改善箇所説明図①

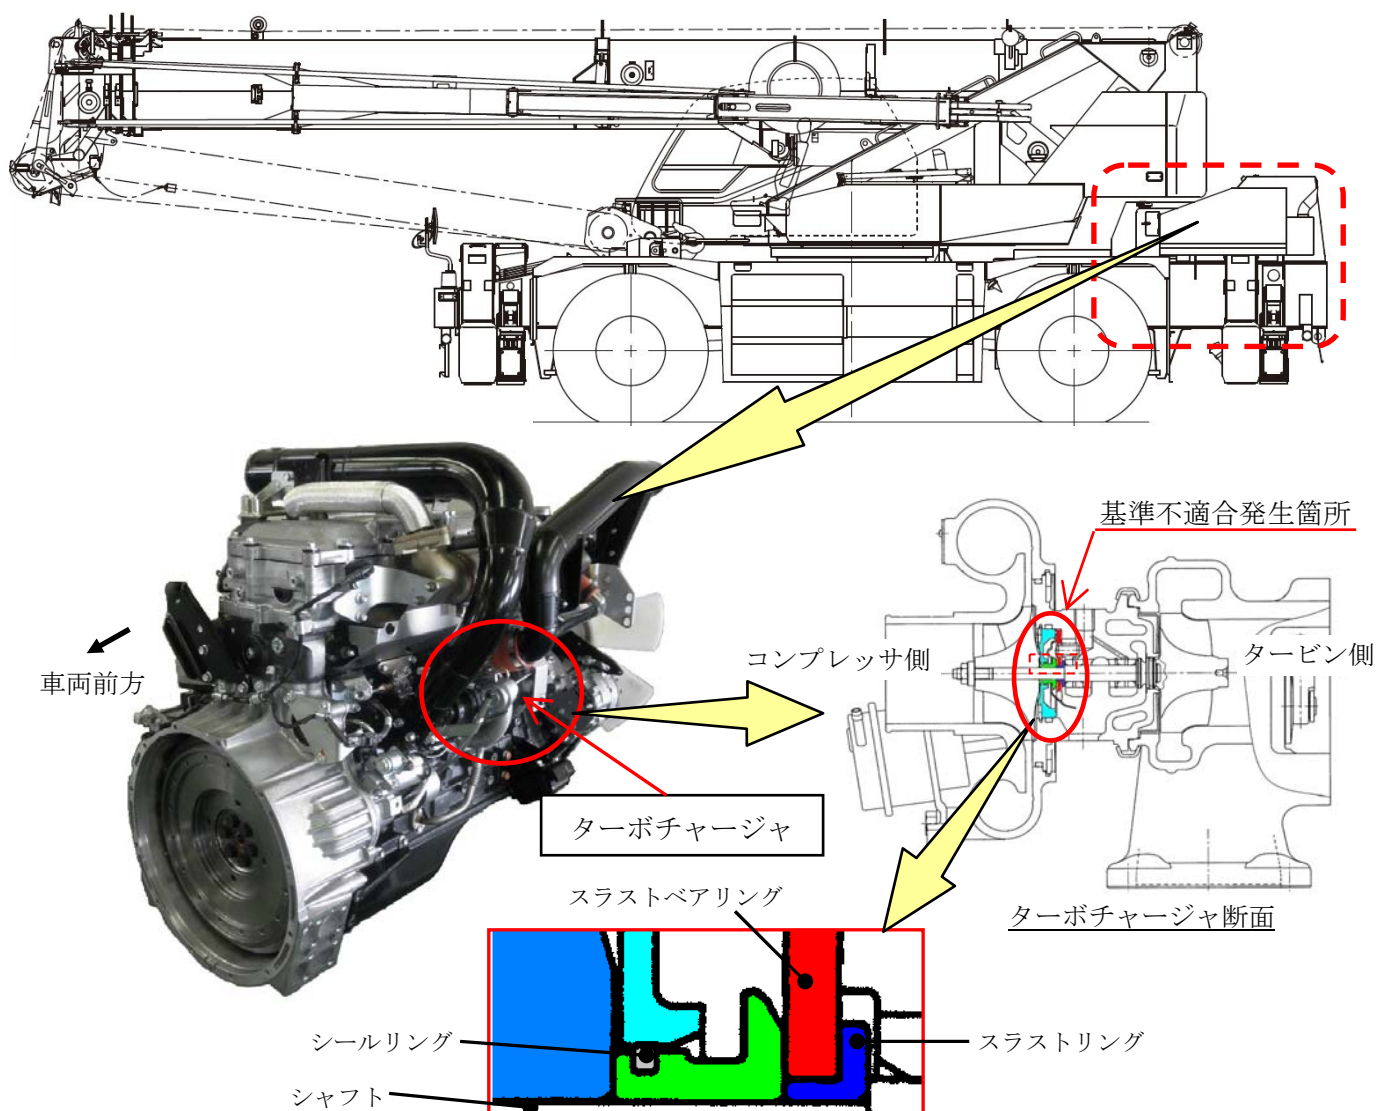
ホイールクレーンの原動機において、エンジンオイルの潤滑性が低下した状況下におけるターボチャージャのスラストベアリングの耐久性が不足しているため、当該状況下で繰り返しエンジンに高負荷を加えたり高回転域で使用すると、スラストベアリングおよびスラストリングに摩耗を生じることがある。そのため、ターボチャージャのシャフトにガタつきが生じ、そのままの状態で使用を続けると、ターボチャージャのシールリングが損傷してエンジンオイルが漏れ出し、当該オイルがエンジン内部、排気系に入り込み、白煙、異音、エンジン回転数の上昇等の不具合が発生し、最悪の場合、エンジンが破損するおそれがある。

全車両、ターボチャージャを対策品と交換する。また、インタークーラおよび交換したターボチャージャ内部にエンジンオイルの漏れが確認された場合は、エンジン、吸気系、排気系の装置を点検し、損傷部品の交換を行う。さらに使用者に対し、エンジンオイル点検の重要性について注意喚起を行う。

識別：ターボチャージャ本体の銘板にて識別する。
